Modulo per la presentazione delle osservazioni per i piani/programmi/progetti sottoposti a procedimenti di valutazione ambientale di competenza statale

ID: Codice procedura (ID_VIP/ID_MATTM): 12691

“Progetto di un impianto eolico denominato "Pitigliano" ubicato nei comuni di Pitigliano (GR) e Sorano (GR) costituito da 20 (venti) aerogeneratori di potenza nominale 7,0 MW per un totale di 140,0 MW con relative opere connesse ed infrastrutture indispensabili”

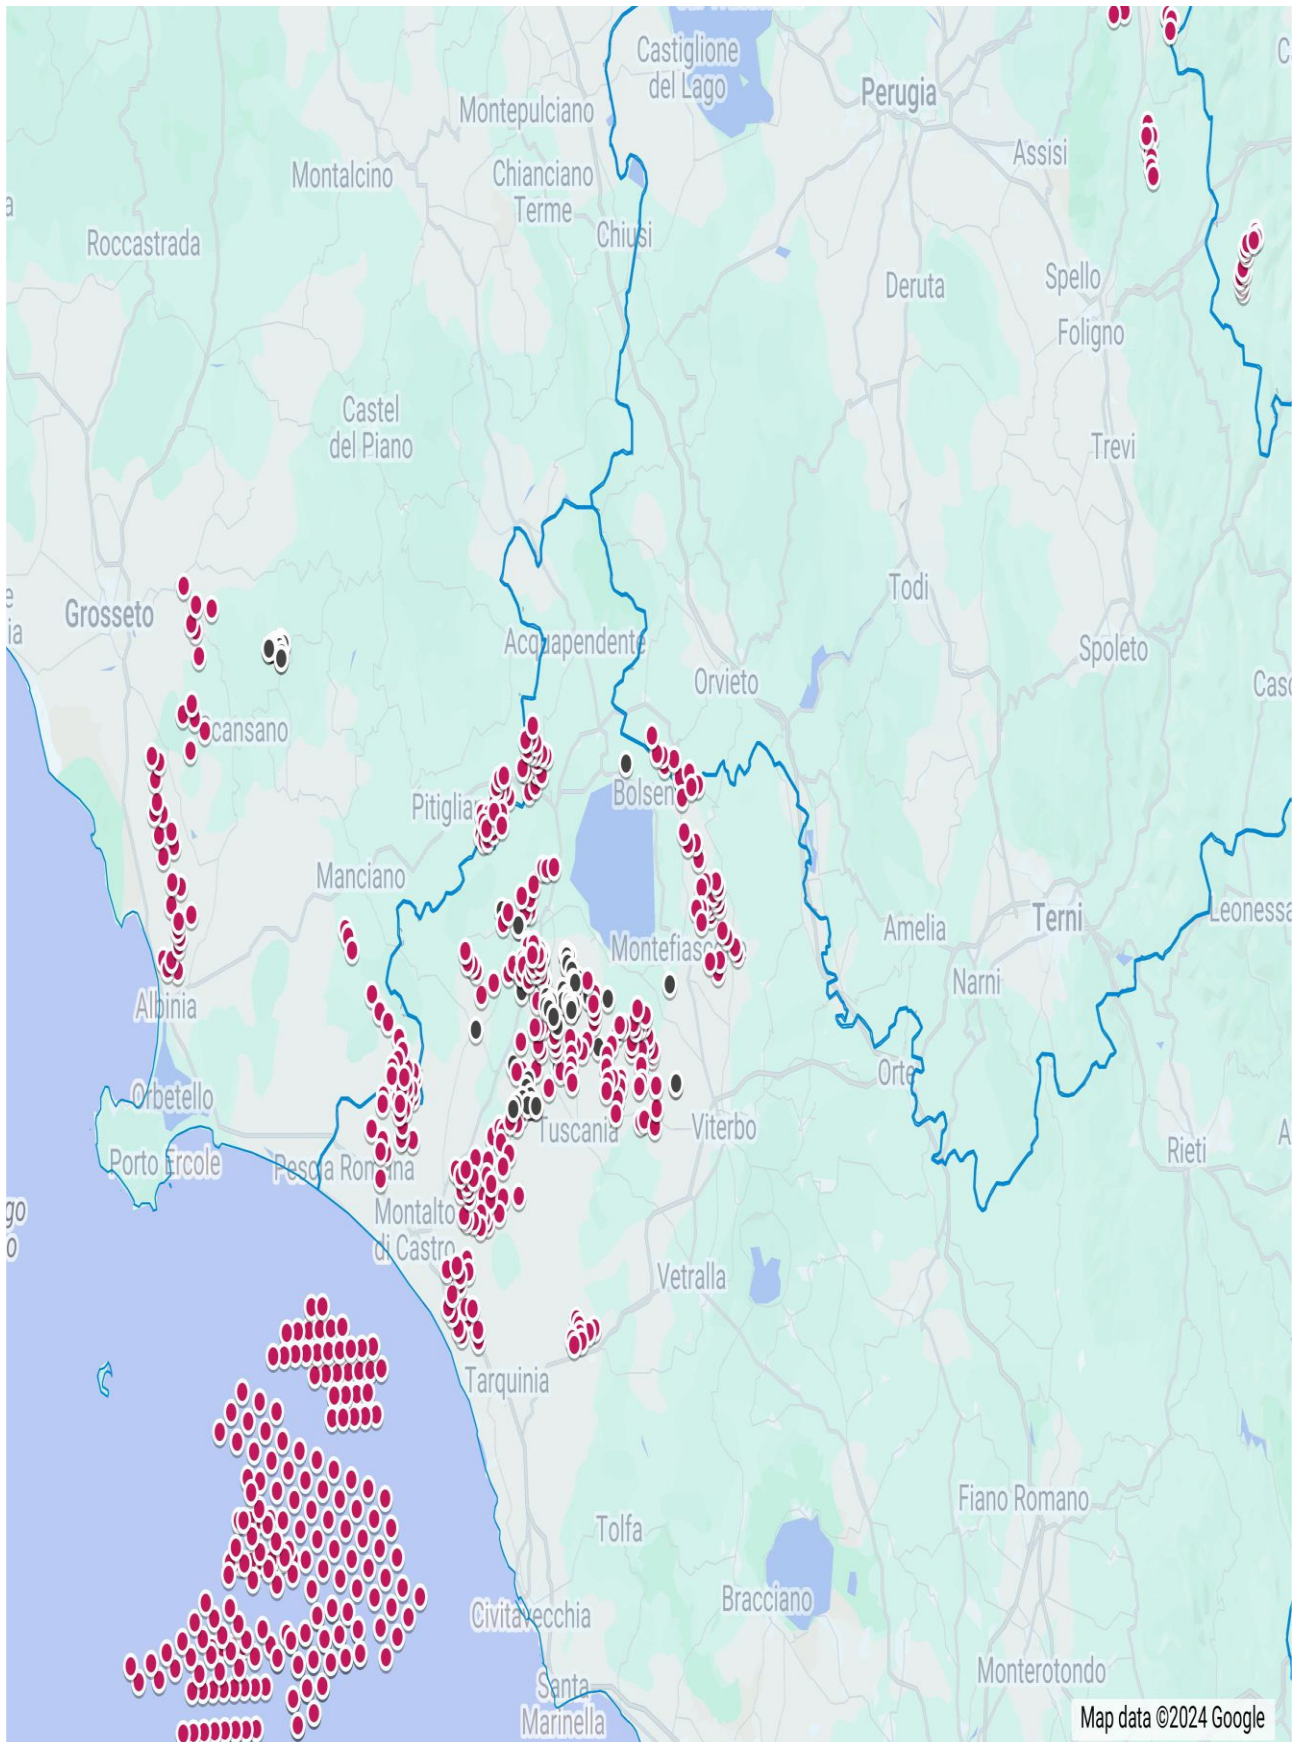
Inoltre, come sostiene la Proponente parte dell'impianto si verrebbe a trovare a 3,5 km dal centro abitato di Sorano. Infatti, tre degli aerogeneratori WTG 08, 09, 10 sono addirittura all'interno delle fasce di rispetto dei 3 km del suo vincolo paesaggistico di notevole interesse pubblico ex art 136 del CBC. Si evidenzia che così si crea

un'ulteriore incompatibilità con la tutela del Paesaggio.

IMMAGINE n 5. Mappa eolici elaborata dall'Associazione Amici della Terra. La mappa evidenzia il cumulo degli impianti tra Lazio e Toscana.

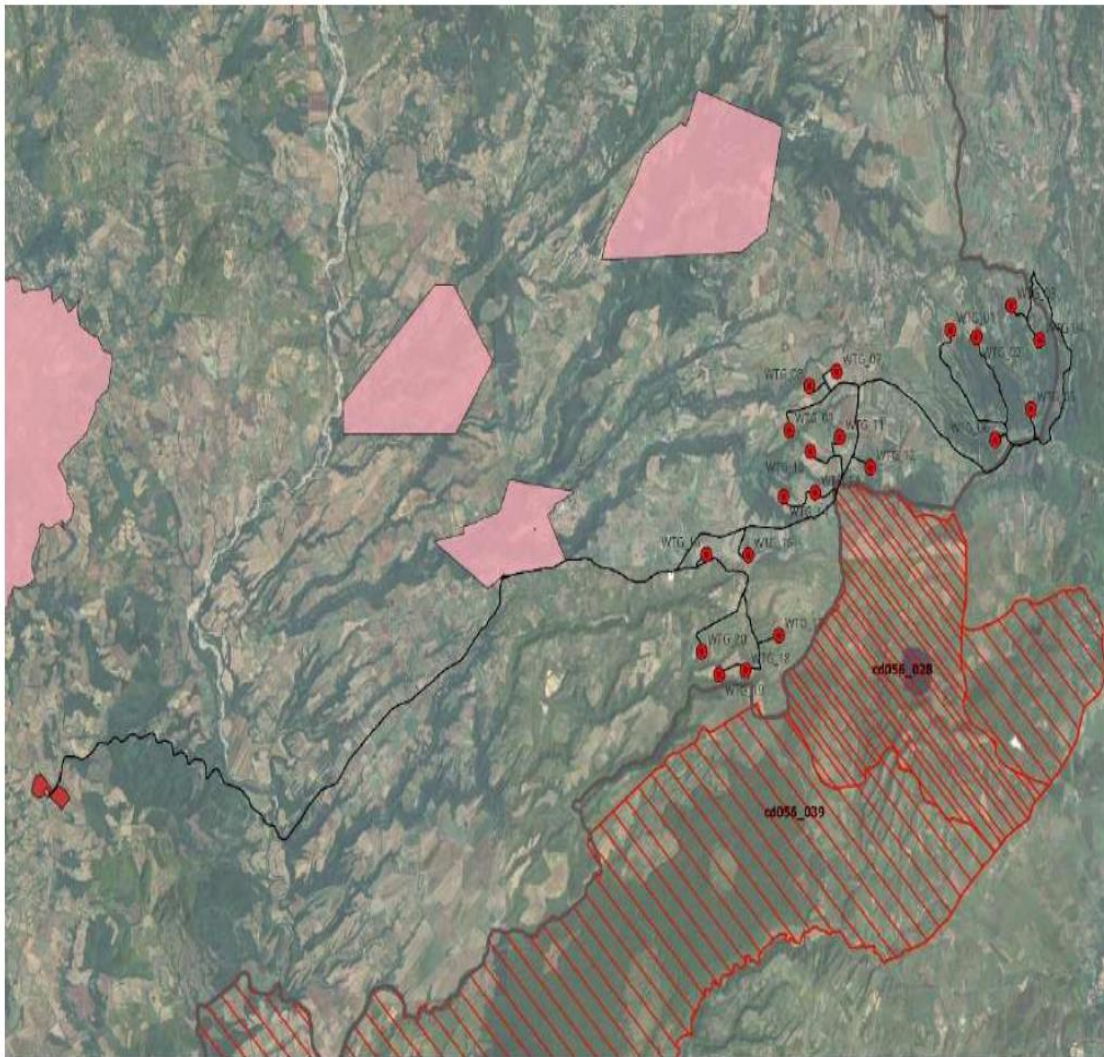
Riguardo al cumulo degli impianti FER, le mappe prodotte dalla proponente riguardano, come già evidenziato, soltanto una parte molto piccola degli impianti FER dell'area intermedia e vasta e in particolare di quelli eolici che contribuiscono a creare un notevole cumulo e la saturazione del territorio tosco laziale. Riguardo al cumulo dei soli impianti eolici si riporta la mappa dell'intervisibilità degli impianti eolici elaborata dall'Associazione nazionale “Amici della Terra”.

Se agli impianti eolici rappresentati qui sopra che non comprendono sia l'impianto eolico Pitigliano e le altre 14 pale del progetto eolico in verifica amministrativa sempre nel territorio di Pitigliano si aggiungono i migliaia di ettari (7000 fin'ora) di territorio occupato dagli impianti fotovoltaici e agrivoltaici e dalle altre tipologie appare chiaro il numero spropositato degli impianti FER nella bassa toscana e nella Tuscia.
